(仮称) 八峰町及び能代市沖における洋上風力発電事業  
環 境 影 響 評 価 方 法 書

補 足 説 明 資 料

令和5年9月

株式会社 J E R A  
電源開発株式会社

表 3.1-4 八森地域気象観測所における降水量・気温等の平年値（1991年～2020年）

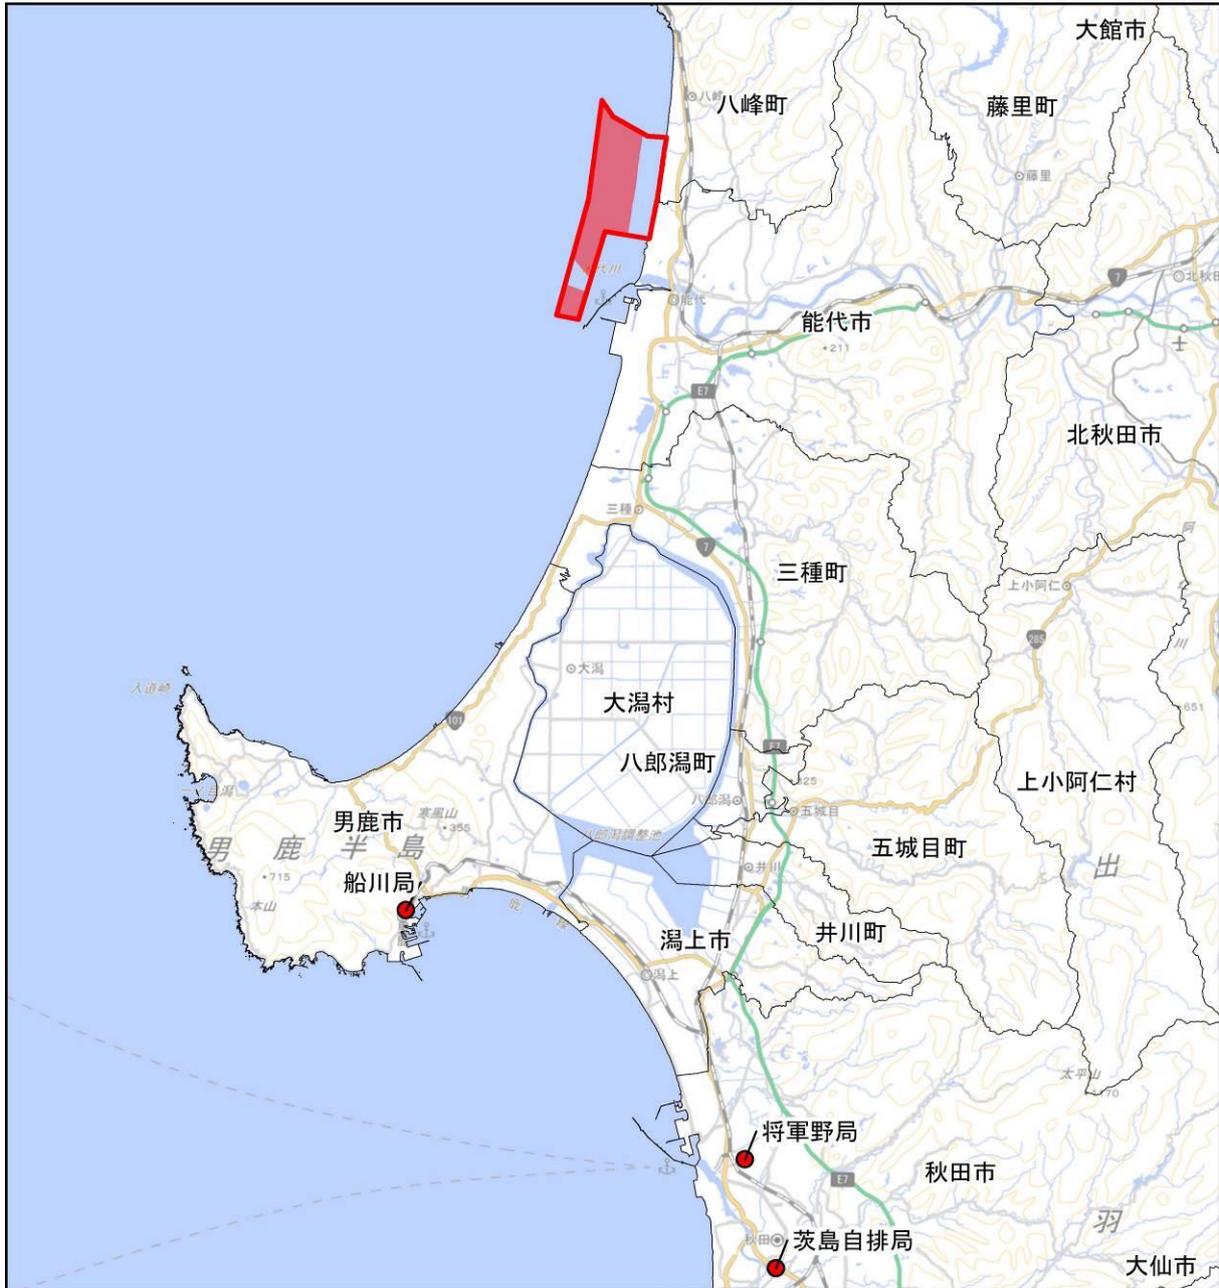
表 3.1-2, 4 の気温の欄に「最高」と「最低」の記載がありますが、これは「日最高」「日最低」ではないでしょうか。単に最高・最低と記載すると月最高、月最低ともとらえられます（表 3.1.3 の最高・最低とは意味が異なる。）。

ご指摘のとおり、「日最高」及び「日最低」ですので、準備書においては以下の赤字のとおり追記します。

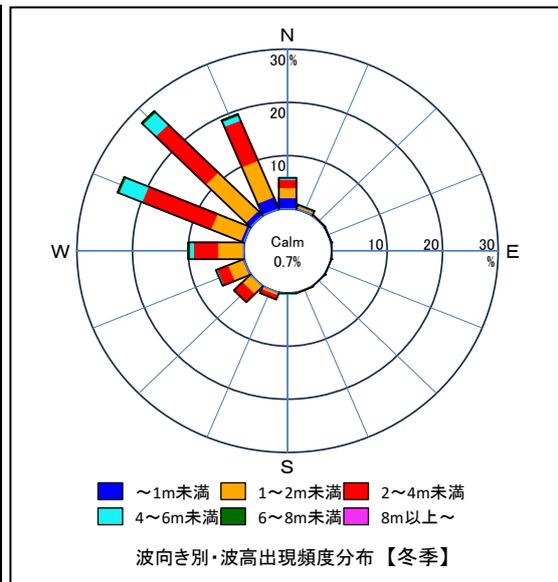
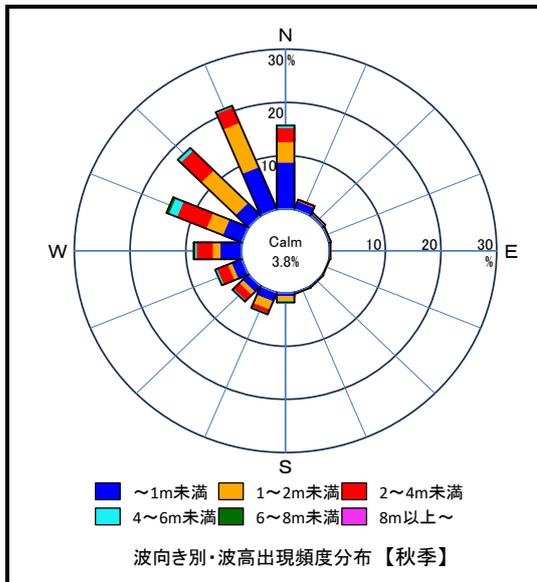
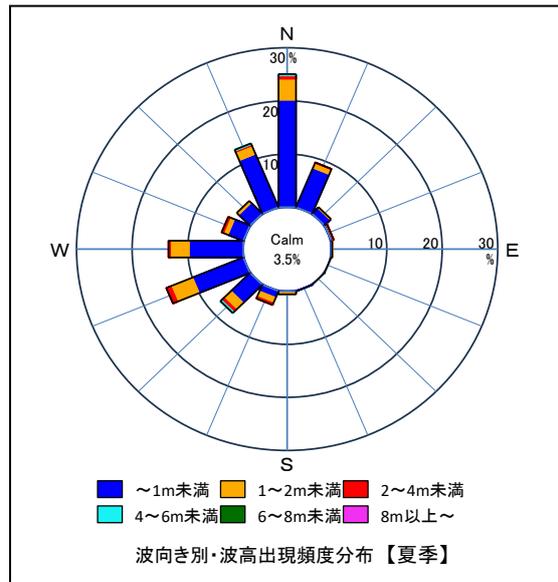
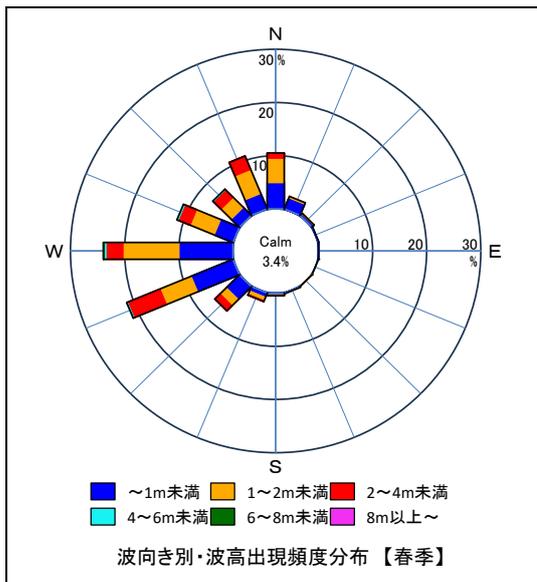
能代港内の波高・波向き別出現頻度分布は施工管理には有益かと思いますが、環境影響評価に対しては港外の波浪が重要です。ナウファス秋田県沖のデータを用いて、季節毎の波高・波向き別出現頻度分布をお示し下さい。（表 3.1-46 に合わせて 2020 年のデータが良いかもしれません）。

ナウファス秋田県沖のデータを用いた季節毎の波向き別・波高出現頻度分布は、次ページのとおりです。なお、2020 年のデータは 8 月 18 日 6 時 20 分以降のデータが全て欠測となっていたため、2019 年のデータにてお示しします。

図 3.2-4 漁業権（海面）の設定位置

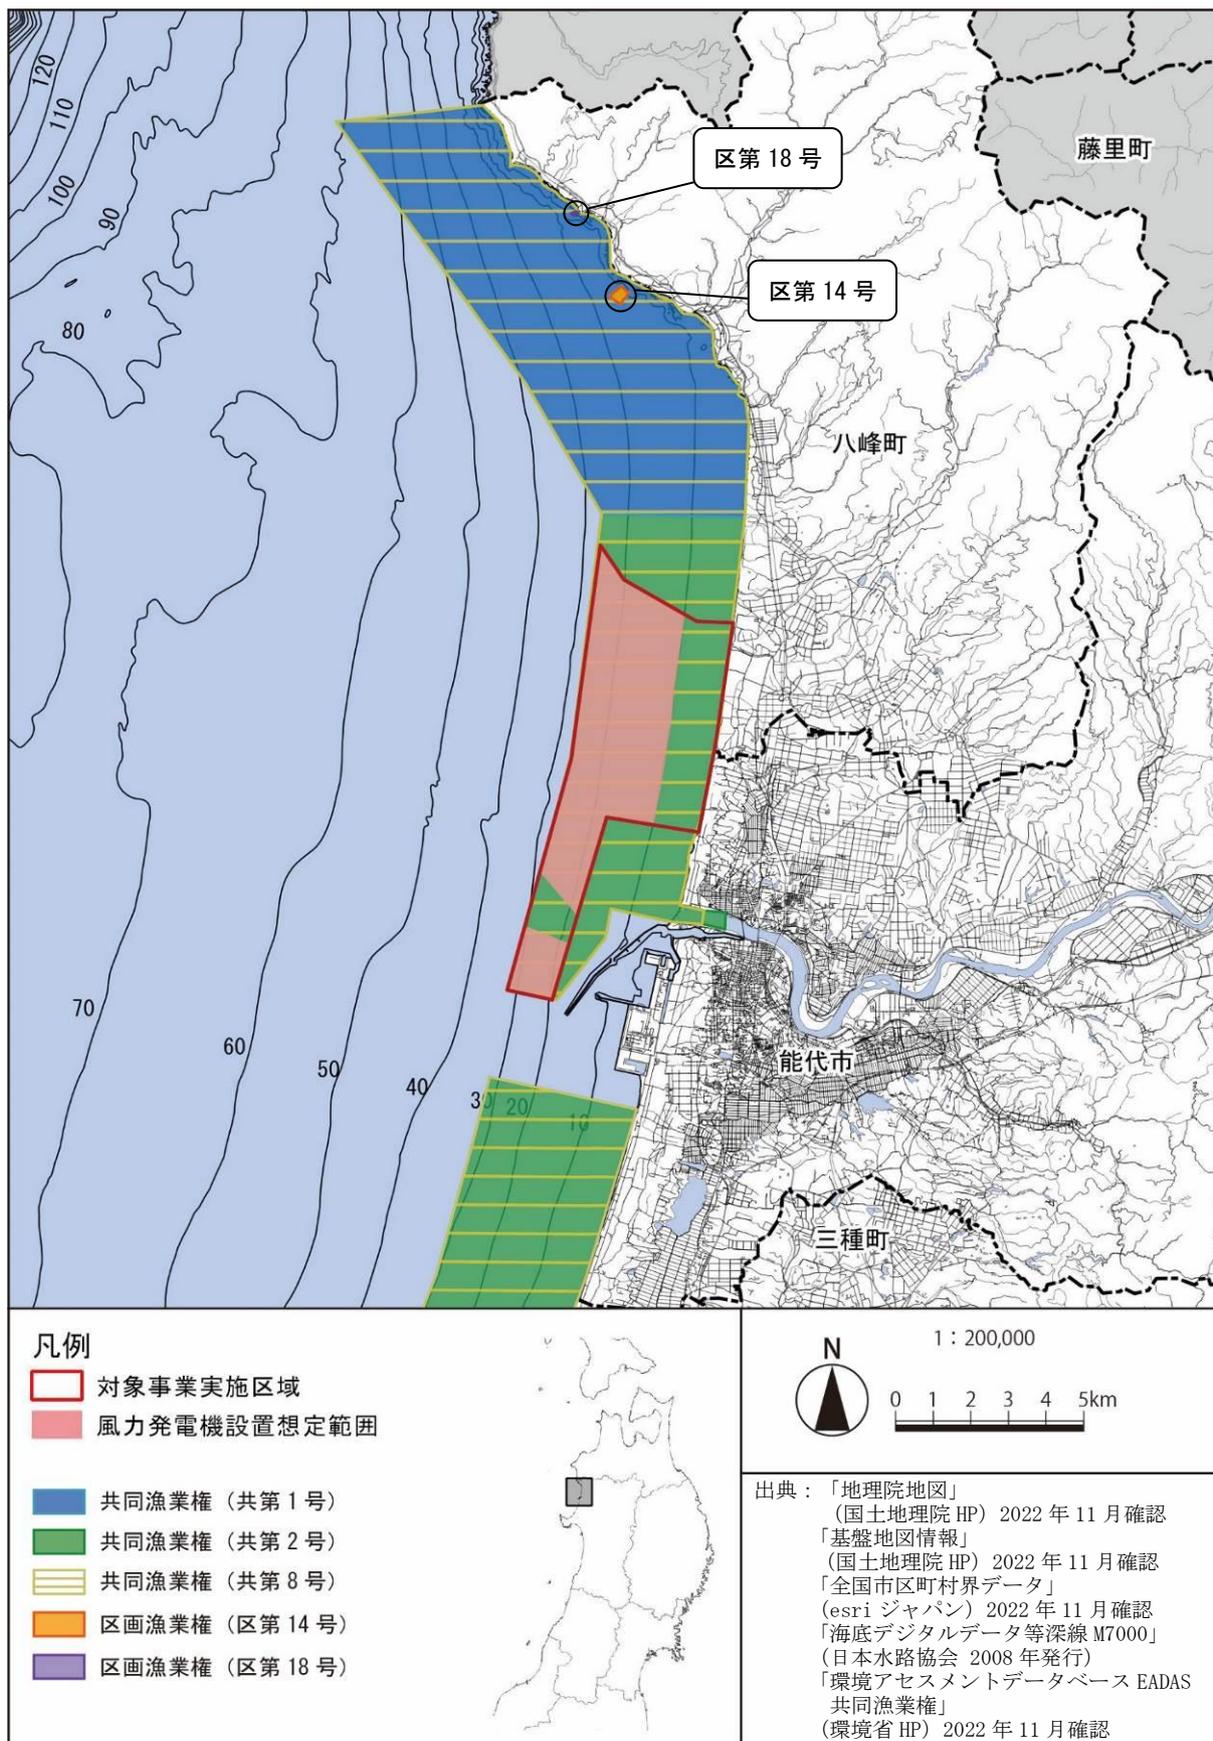
「図 3.2-4 漁業権（海面）の設定位置」において、「風力発電機設置想定範囲」には漁業権が設定されていないように見えます。「区第 18 号」と同様、「区第 14 号」にも吹き出しを付していただけるとより理解しやすいと思います。

「区第 14 号」にも吹き出しを付した図は、次ページに示すとおりです。  
準備書においては、本図をお示しします。

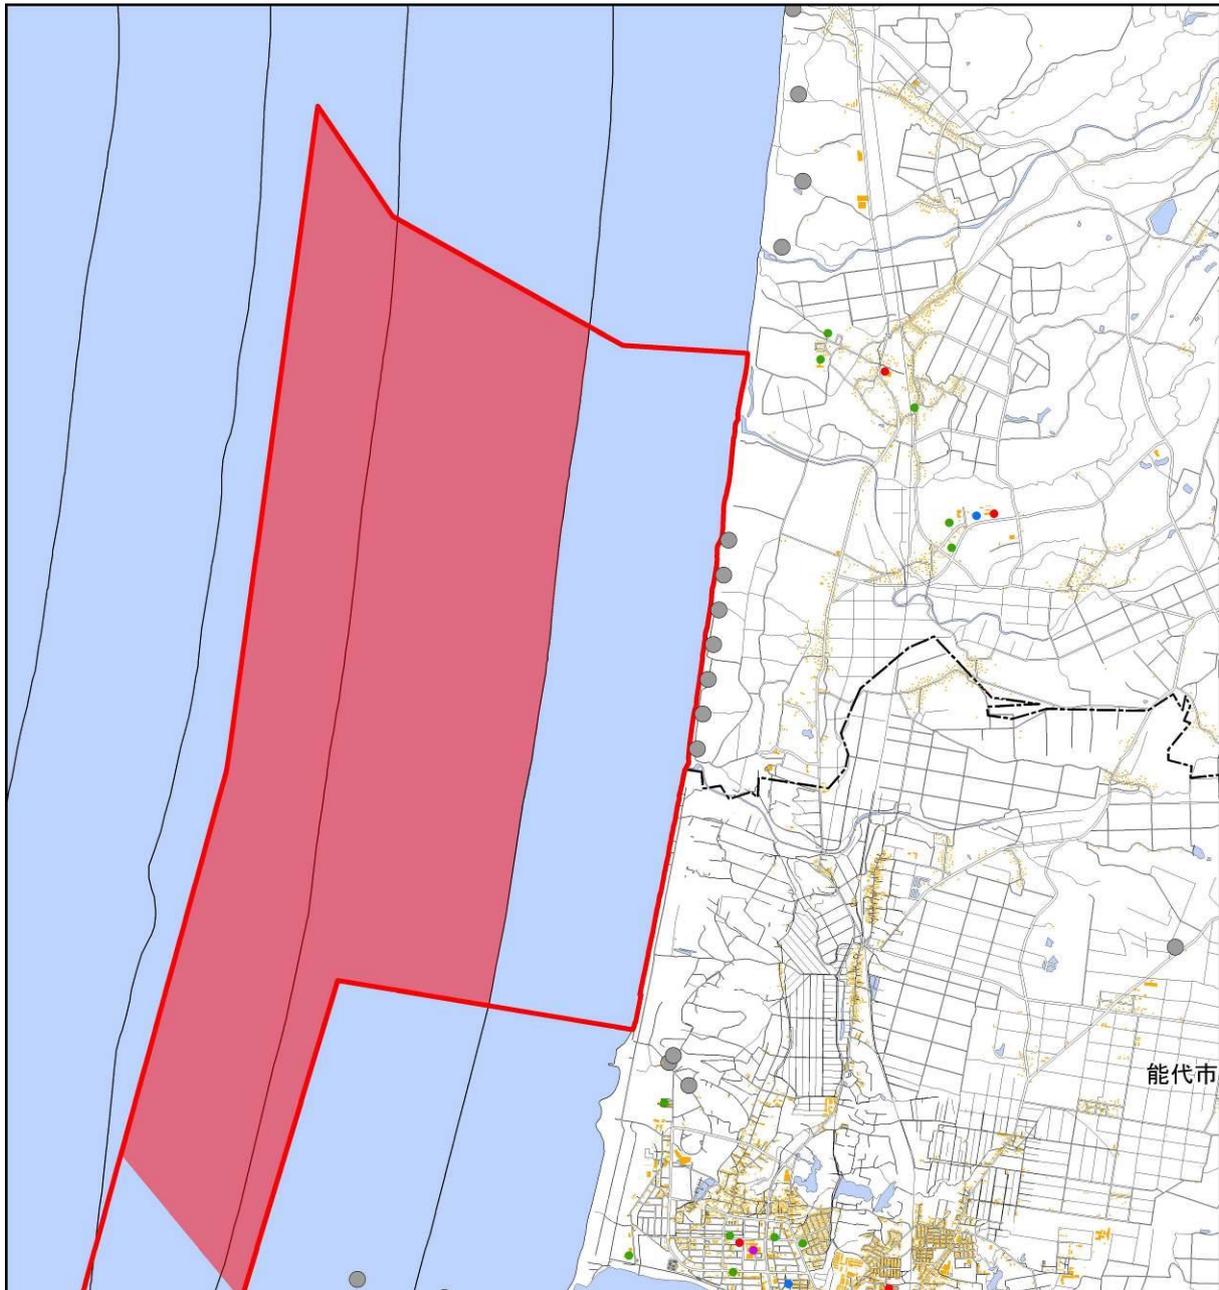
一般の底質・粒度調査は南北方向と水深の異なる6地点で計画されているのに対し、底質有害物質調査は、同一水深の3点です。底質は、汚染源が仮に河口付近であるとして、汚染源からの距離に依存するとともに、底質粒度分布に依存しますが、粒度は水深によって変化しています。そのことを踏まえ、底質有害物質調査地点に、粒度調査地点の沖側地点から1か所程度を加えてはいかがでしょうか。

ご指摘のとおり、底質の有害物質は、汚染源からの距離に依存するとともに、底質粒度分布に依存するものと承知しています。対象事業実施区域の底質については、p. 80 図 3.1-19 底質（粒度組成及び強熱減量）調査地点の位置（出典：「平成13年度 秋田県水産振興センター事業報告書」（秋田県水産振興センター、2003年））のB-2及びC-2のデータが該当するものと推察され、これらの地点で「極細砂」及び「細砂」が粒度組成の多くを占めていることから、対象事業実施区域は概ね砂質であり、一様であるものと考えております。

また、底質有害物質の汚染源があるすれば、米代川河口の可能性が高いと考えておりますが、他にも、海岸線までの人間活動による影響の可能性も考えられます。

以上から、調査地点については、風力発電機設置想定範囲のうち、より汚染源に近いと考えられる岸側に設定しました。

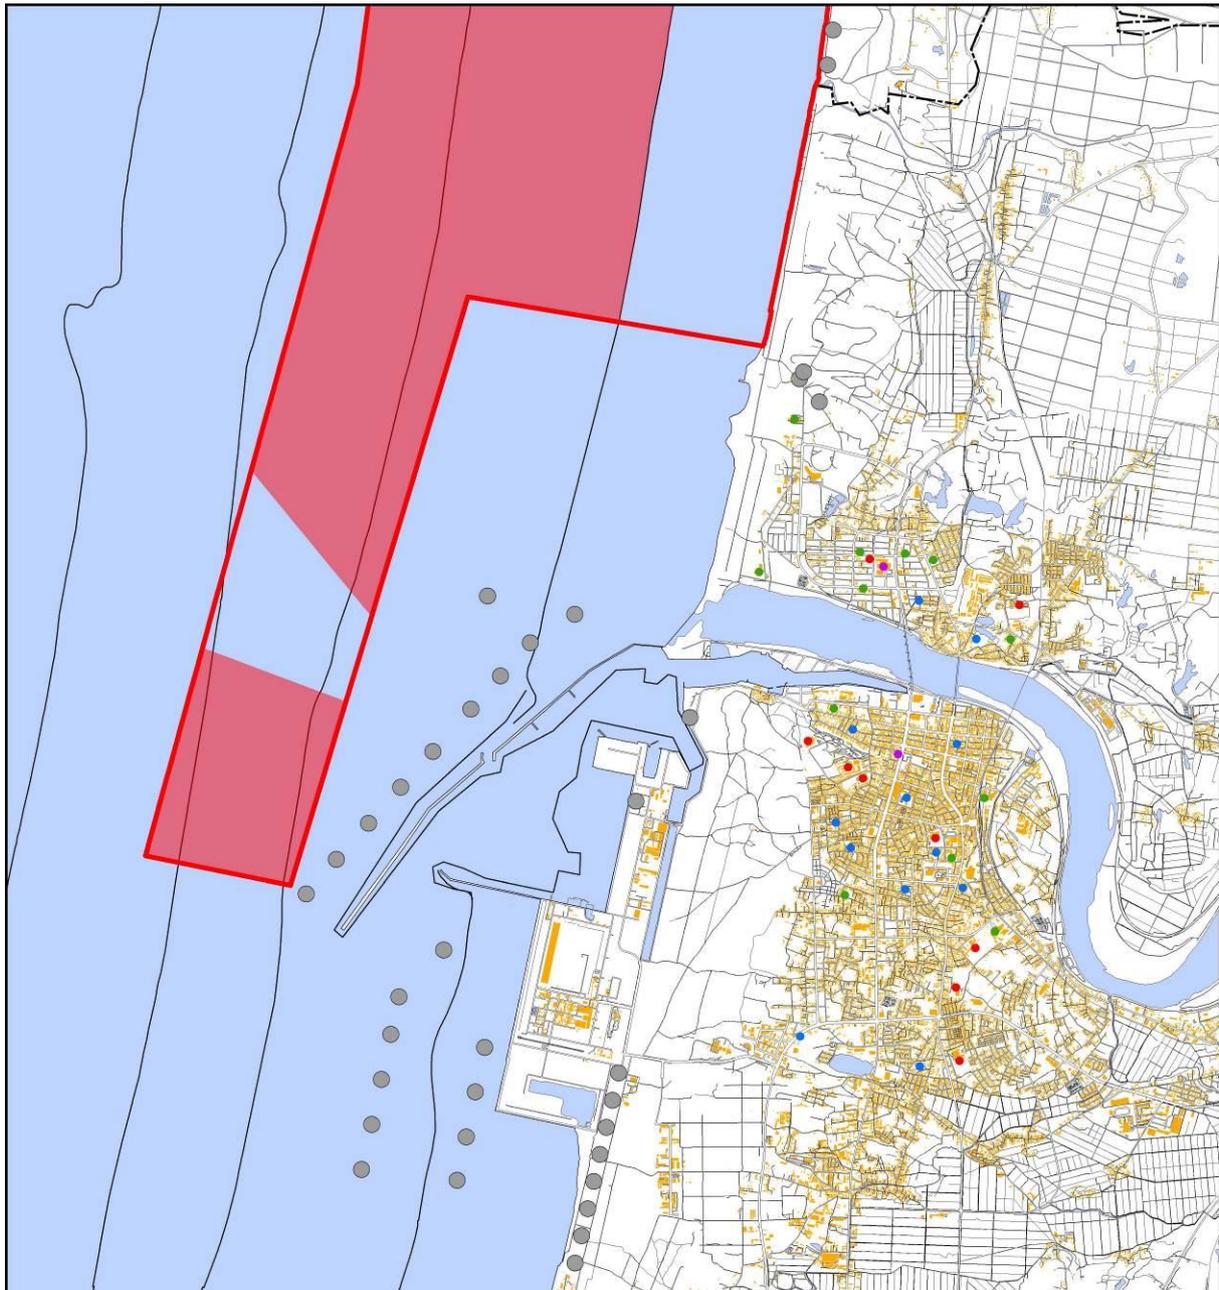
調査地域について、周辺民家の分布との関係がわかるように地図上で示してください（累積的影響についても）。

風力発電機設置想定範囲と周囲の住宅等及び稼働中の風力発電機との関係は、次ページ以降の図に示すとおりです。

準備書においては、これらの必要な情報を記載した図をお示しします。
